Correction de la Côte de Black Rock à Blanc-Sablon

Dossier MDDEP: 3211-05-386

Rapport complémentaire

Octobre 2007

Figure 1 – Délimitation des lots concernés par le projet

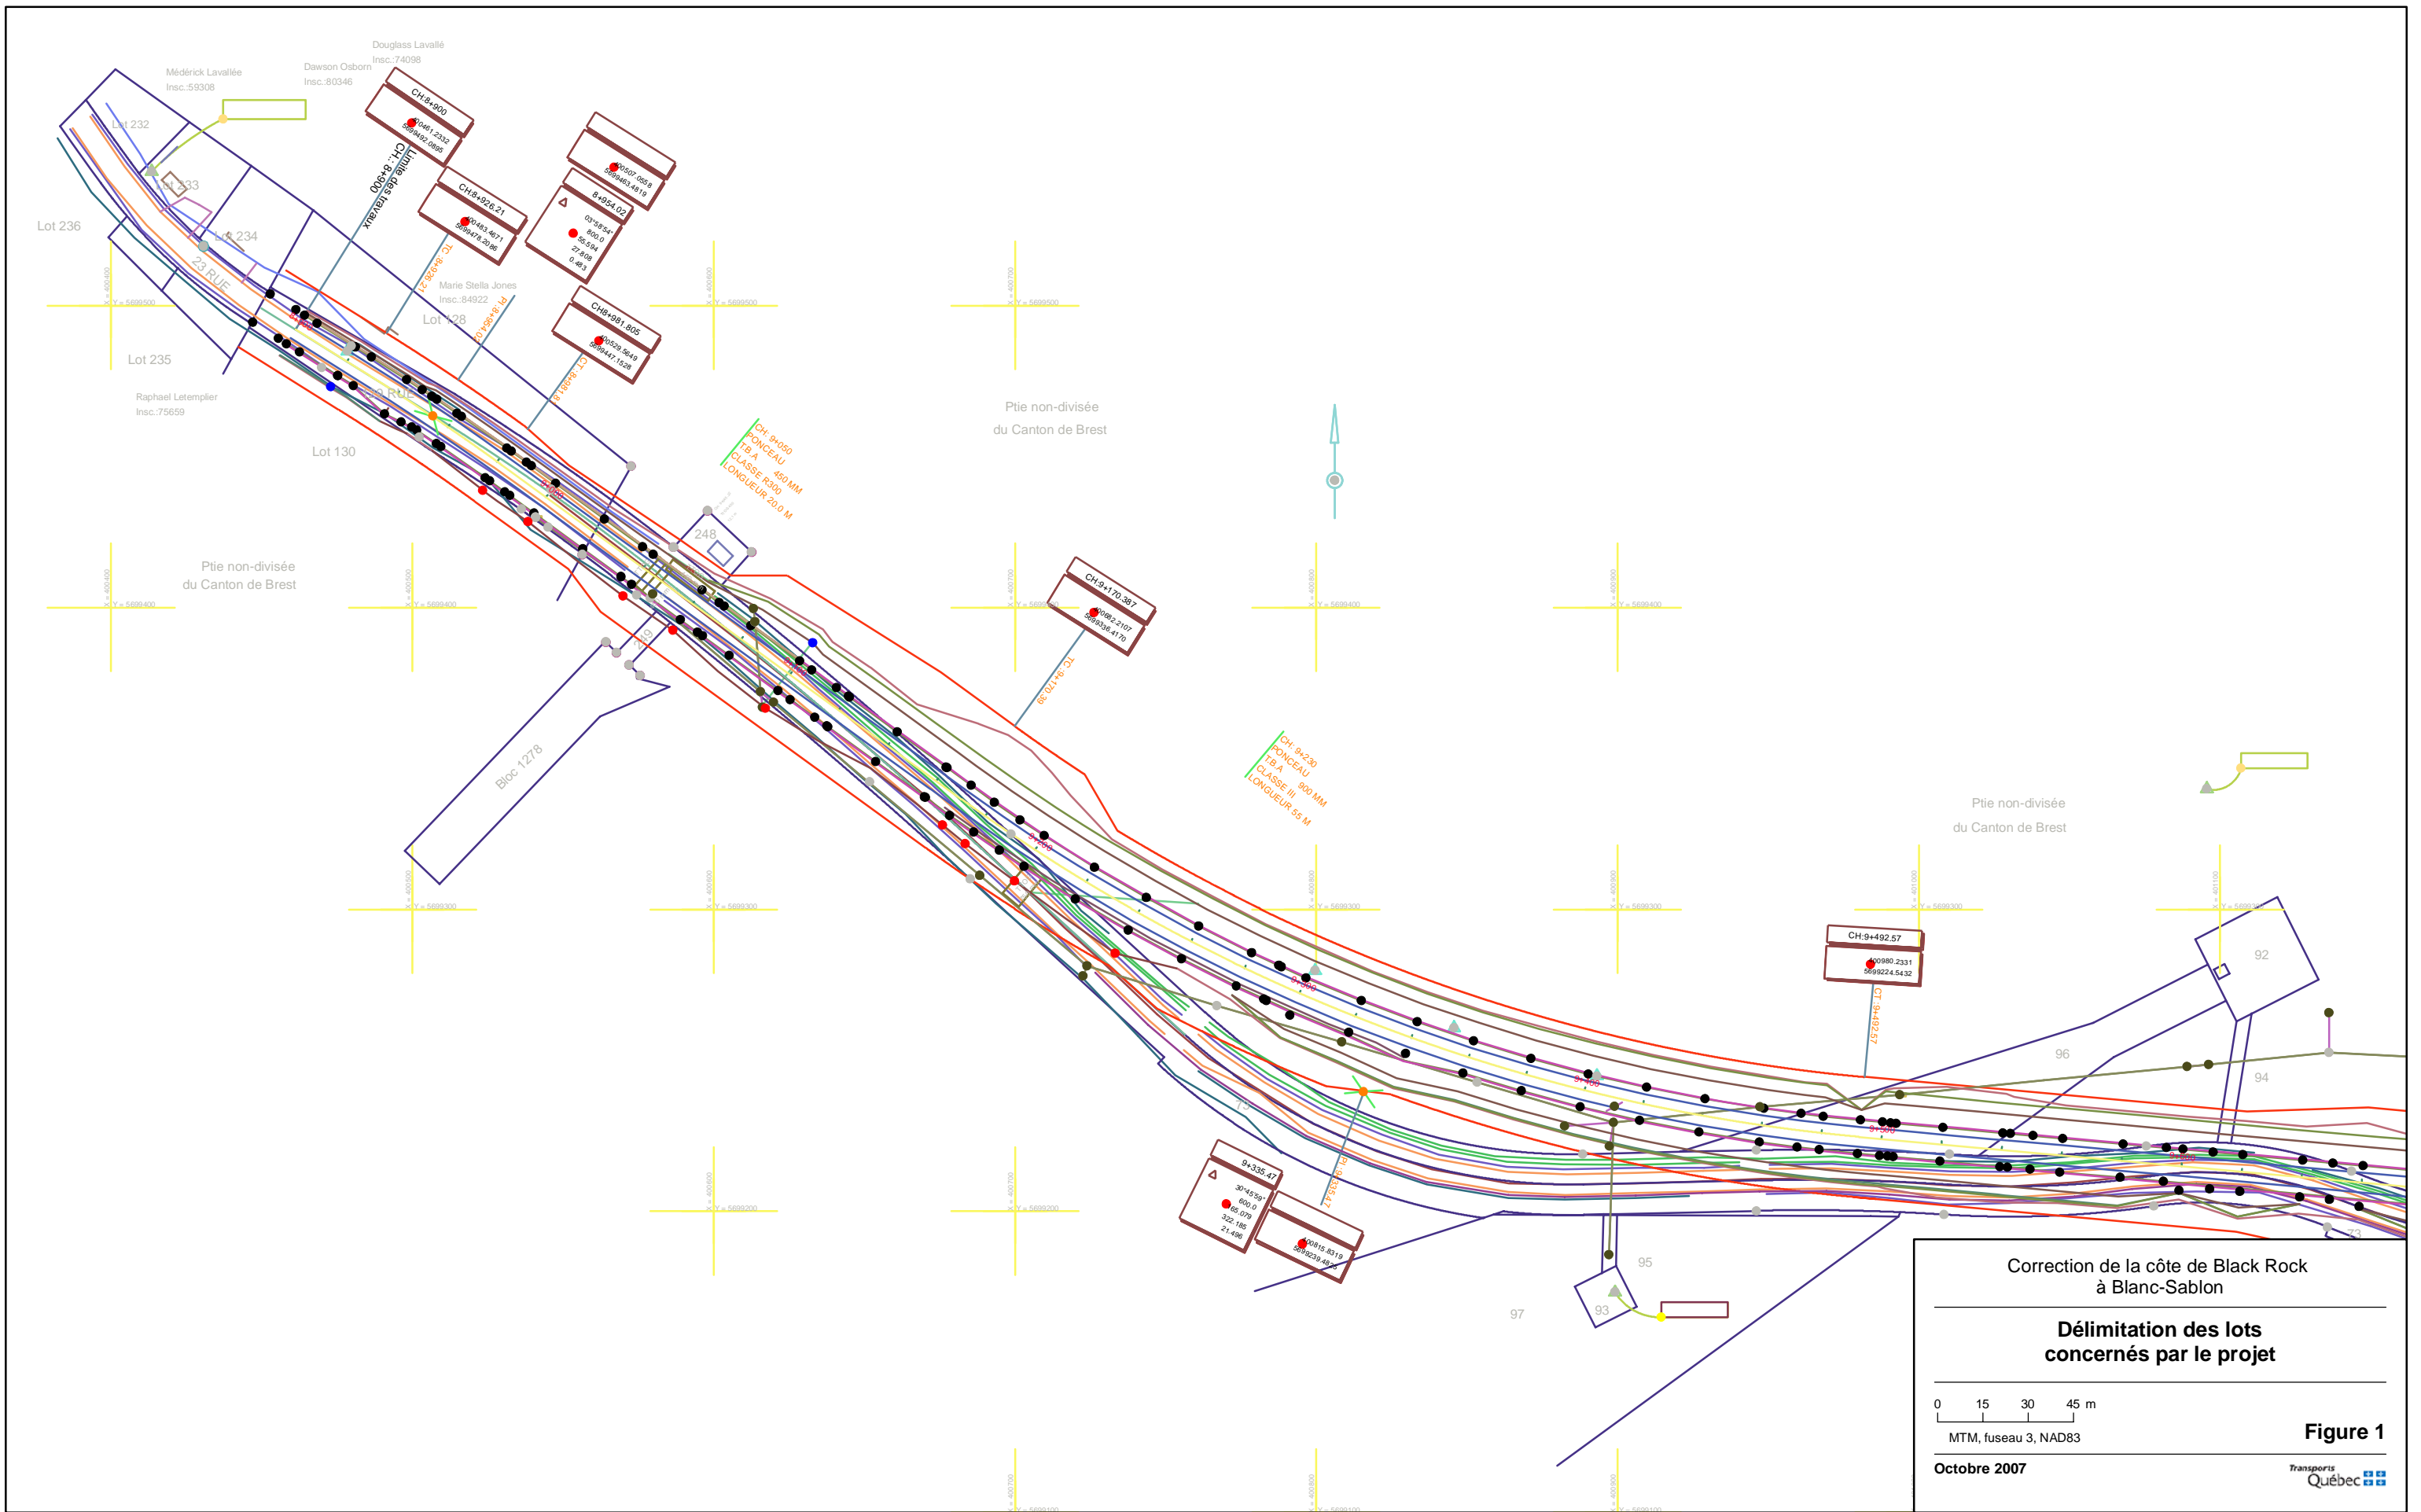
QC-1 Afin d'être en mesure de visualiser la tenure des terres visées par le projet, un plan montrant les limites de propriétés privées et publiques, incluant les désignations territoriales, devrait être joint à l'étude.

Tel que mentionné dans l'étude d'impact du projet déposée en janvier 2007, le projet de correction de la Côte de Black Rock se situe dans une zone ressource du plan de zonage de la municipalité de Blanc-Sablon. Le plan d'urbanisme de la municipalité est actuellement en préparation. Les limites des six lots privés touchés par le projet sont indiquées sur la vue en plan du projet présentée à l'annexe 1 au présent document (figure 1). Le reste de l'emprise se situe sur les terres publiques sous la juridiction du ministère des Ressources Naturelles et de la Faune (secteur Forêts).

Figure 2 : Composantes du milieu physique et biologique (Localisation des traversées de cours d'eau)

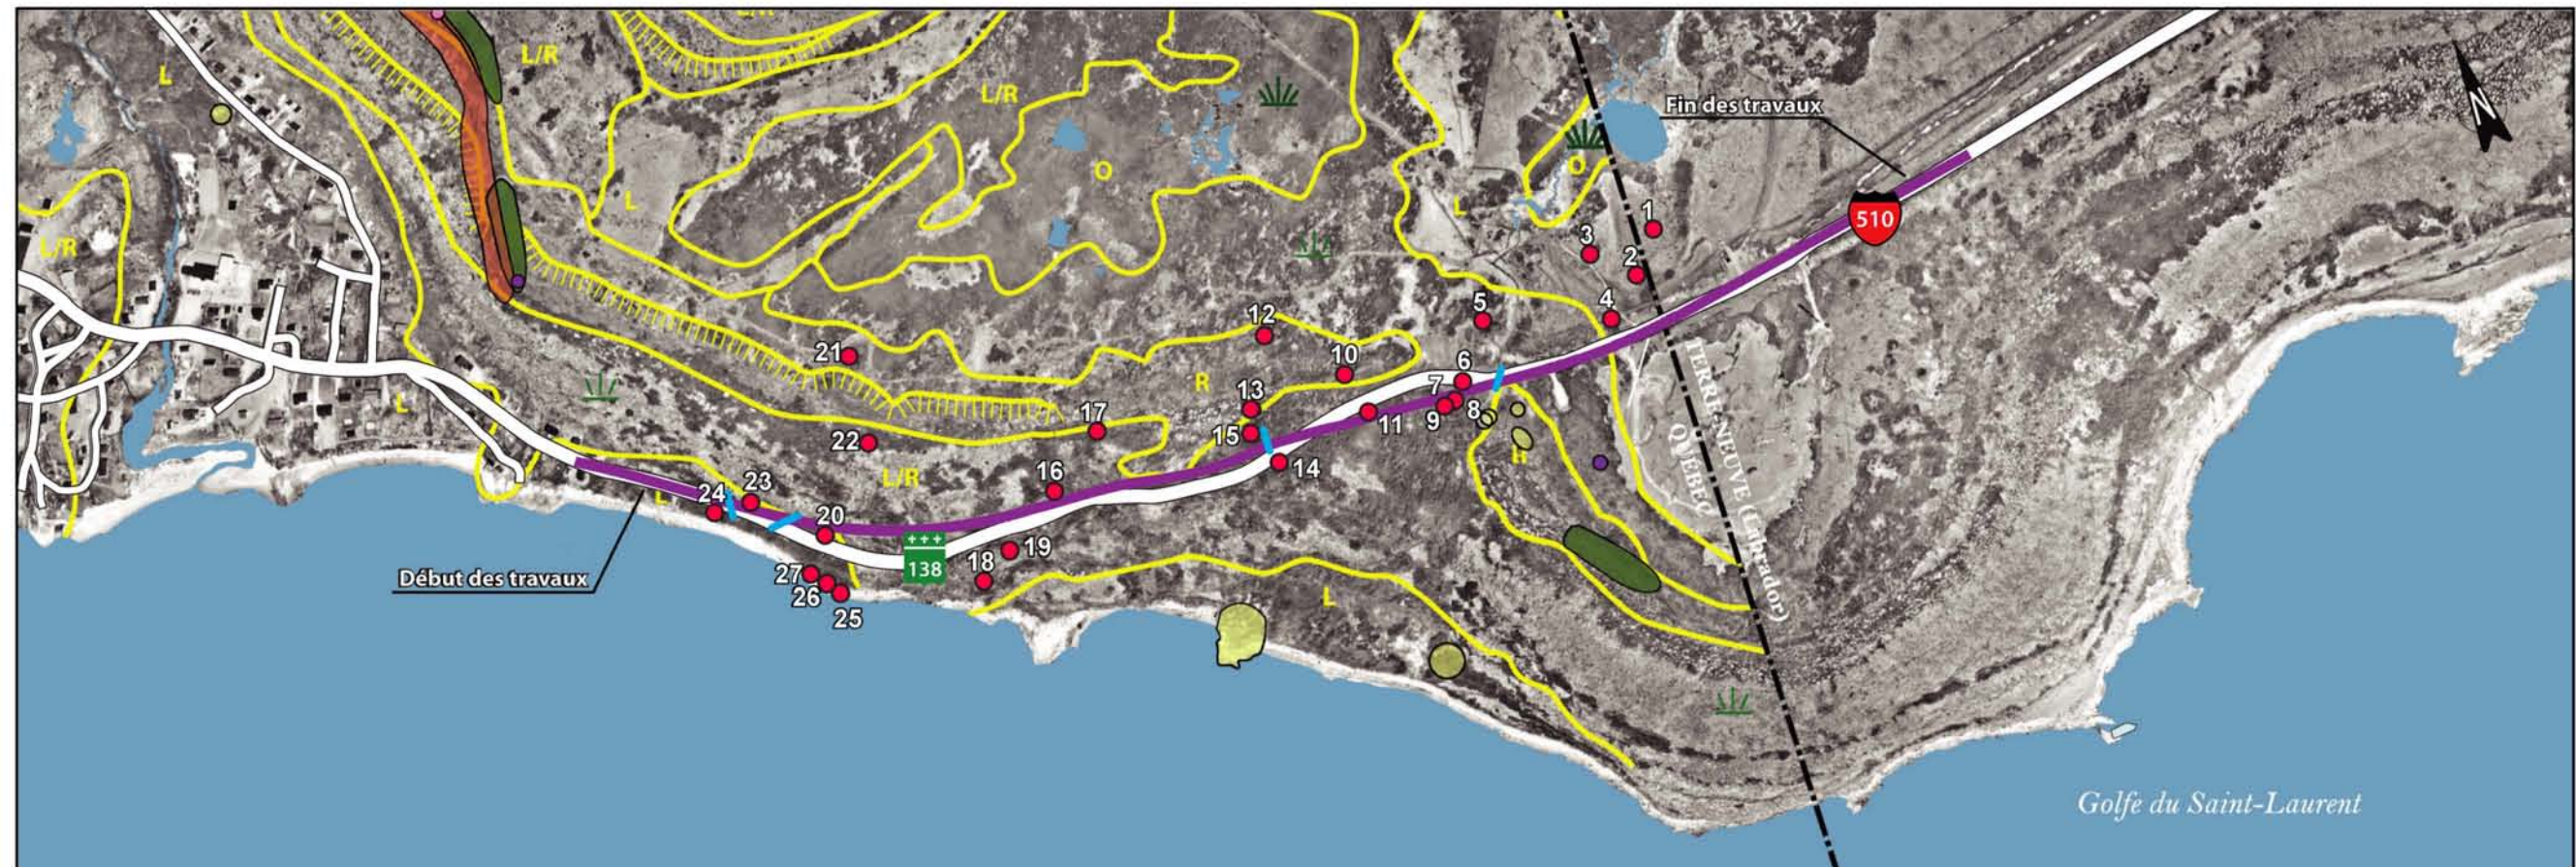
QC-5 Une carte permettant de localiser les cours d'eau traversés par la future route doit être présentée.

La figure 2 présentée à l'annexe 2 montre les trois traversées de cours d'eau à l'intérieur des limites de la future emprise de la route. Rappelons qu'il s'agit de petits cours d'eau intermittents dont seul celui qui est localisé à proximité de la frontière du Québec-Labrador est illustré sur les cartes topographiques à l'échelle du 1 : 50 000 (carte 12 P/6).

Lors de la visite de terrain effectuée en juillet 2007, deux de ces trois ruisseaux étaient complètement asséchés, alors qu'un très faible débit transitait dans le dernier.

Figure 1 : Localisation site à l'étude (photographie aérienne Q90304 - 11)

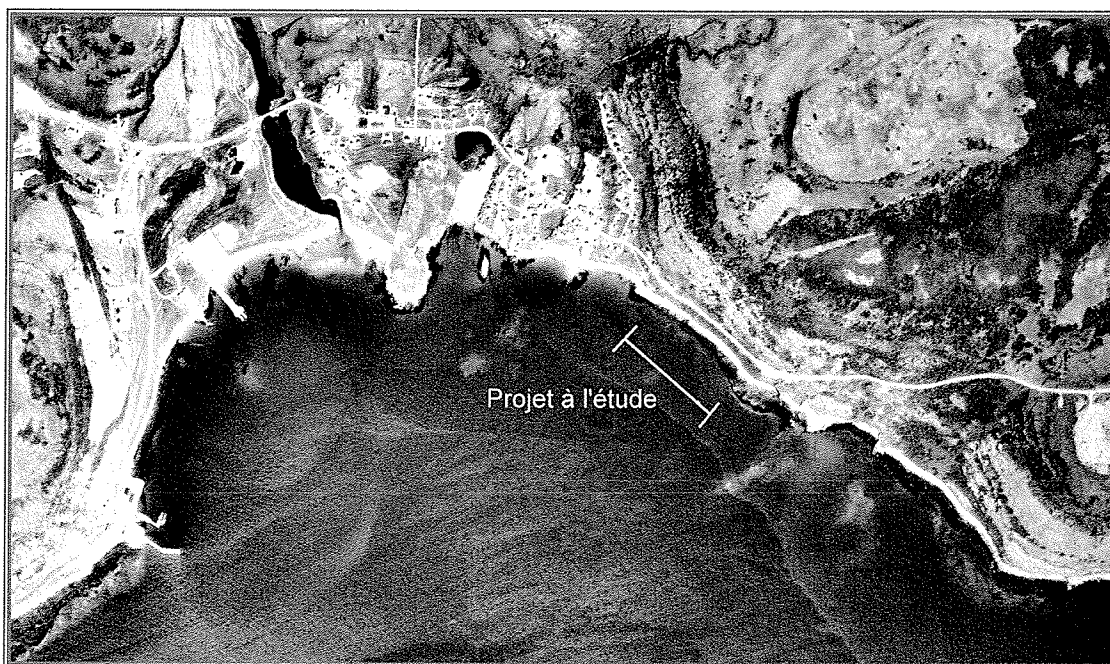
QC-12 Une partie du projet est localisée dans une zone à risque d'érosion identifiée par le comité d'experts mandaté par le gouvernement du Québec pour la réalisation d'une étude sur l'érosion des berges de la Côte-Nord (figure 1 de l'annexe 1). L'étude d'impact doit prendre en considération les éventuels impacts du projet liés à la présence de la zone à risque d'érosion et proposer des mesures pour atténuer les impacts sur la sécurité des personnes et des biens ainsi que sur l'environnement.

Suite à une visite de terrain réalisée en juillet 2007, un avis technique a été soumis par la Direction des structures du ministère des Transports. Cet avis est présenté à l'annexe 5. La conclusion de cet avis est qu'aucune protection n'est requise pour protéger le talus de cette section du littoral, l'emprise de la future route n'étant pas menacée ni à court, ni à moyen terme.

La visite des lieux du 11 juillet dernier m'a permis de constater que la plage, dans la zone d'intérêt, ne présente pas d'indice d'érosion active. Les vues panoramiques suivantes présentent le site à l'étude.
